# 東京南線 3, 4 号線改修工事 環境影響予測評価実施計画書の変更届について

## 1 主な変更内容及び理由

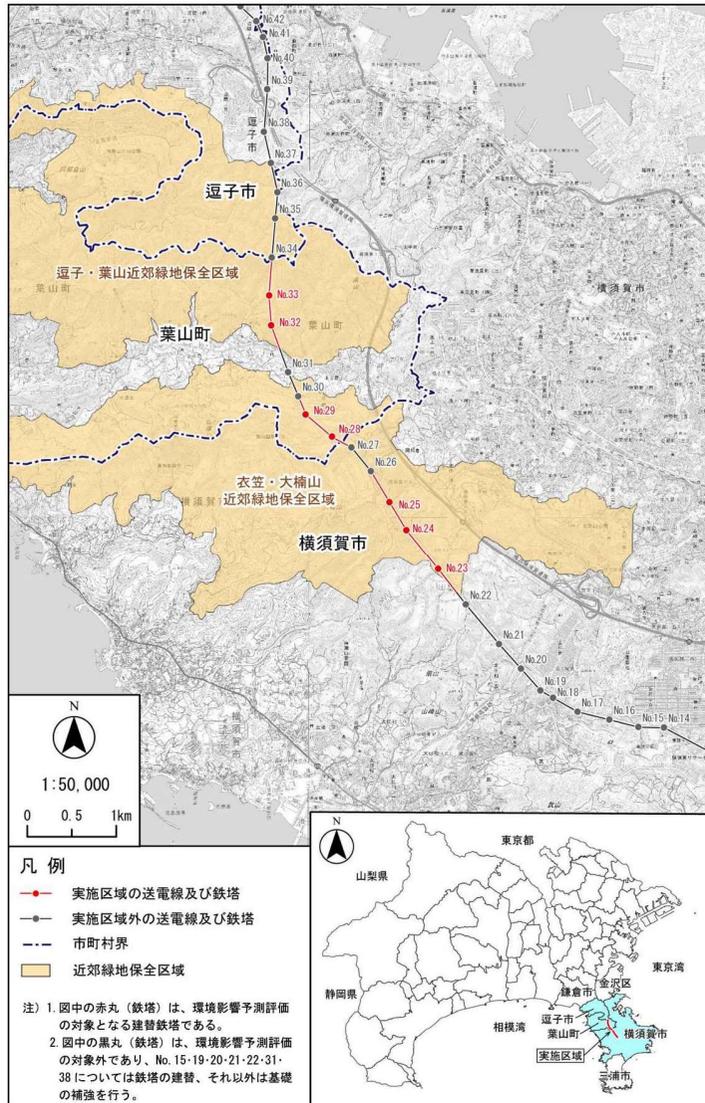
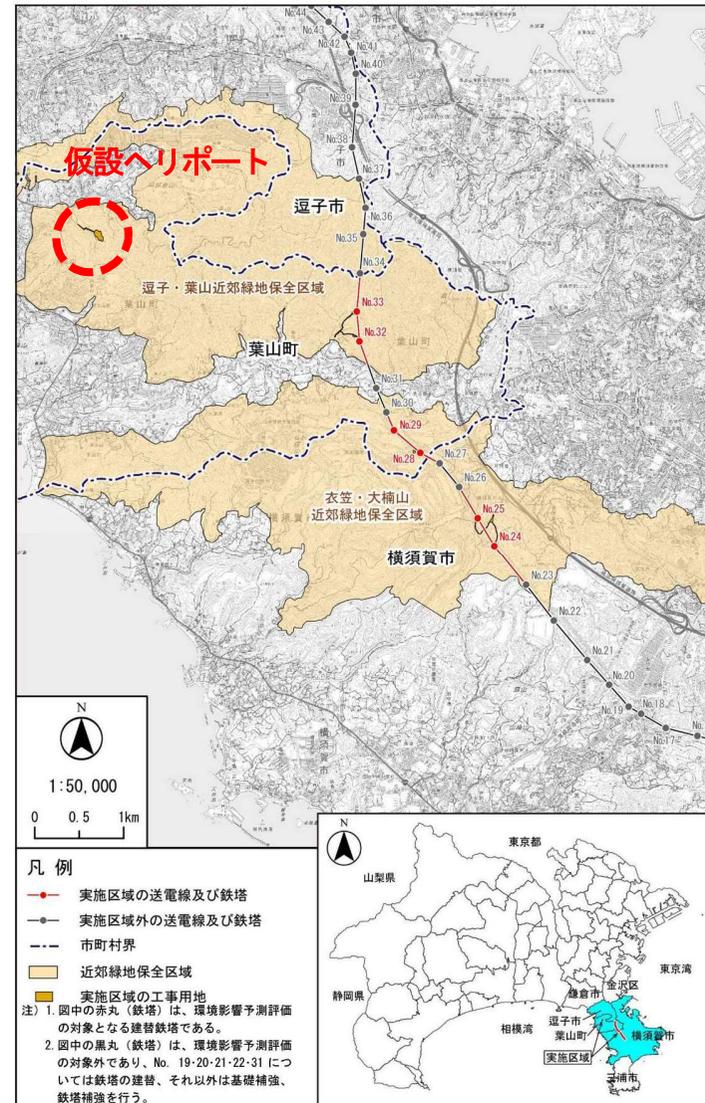
| 変更内容  | 変更理由   |
|---|--|
| <p><b>【実施区域の変更】</b></p> <ul style="list-style-type: none"> <li>・ 建替鉄塔 7 基→6 基</li> <li>・ 約 3.6 km→約 3.3 km</li> </ul> | <p>アセス対象である建替鉄塔のうち鉄塔 No. 23 について、新たな補強工法で検討したところ、適用可能であると判断できたことから、鉄塔建替から鉄塔補修・基礎補強へ変更し、工事の改変規模による判定により、アセス対象外となった。</p> <p>その結果、鉄塔 No. 23 と No. 22 の間の電線路についてもアセス対象外となることから、事業の規模が約 3.6 キロメートルから約 3.3 キロメートルに変更となる。</p> |

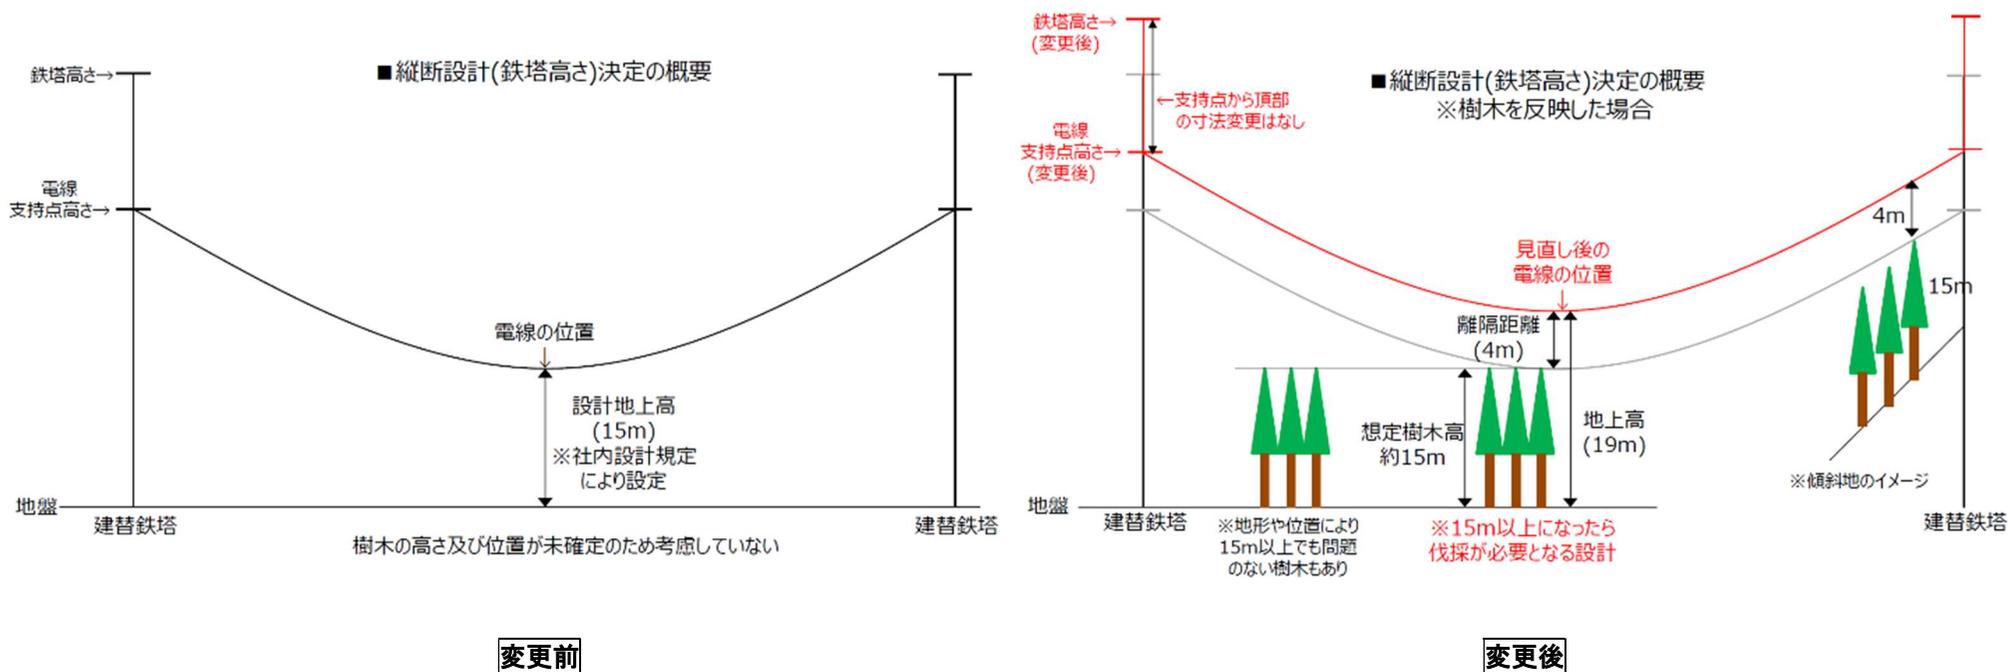
| 変更内容                            |   |
|---------------------------------|---|
| <b>【工事用地の変更】</b><br>・仮設ヘリポートの追加 | 資材運搬ヘリコプターは、既存ヘリポートを使用して運行する計画としていたが、輸送量が多いこと、使用期間が長期になることから、別の箇所に新たな仮設ヘリポートを設置して運行する計画へ変更する。<br>仮設ヘリポートについては、鉄塔建替工事に密接に関連する工事用地として、アセス対象に追加する。 |

| 変更内容                                   | 評価項目                 | 調査等の検討   |
|--|----------------------|--|
| <b>【工事用地の変更】</b><br>・仮設ヘリポートの追加        | 廃棄物・発生土<br>植物・動物・生態系 | 仮設ヘリポートの設置に伴い、樹木の伐採や切土、廃棄物の発生があることから、「廃棄物・発生土」及び「植物・動物・生態系（水生生物は除く）」について、評価項目として選定し、調査等を追加する。                  |
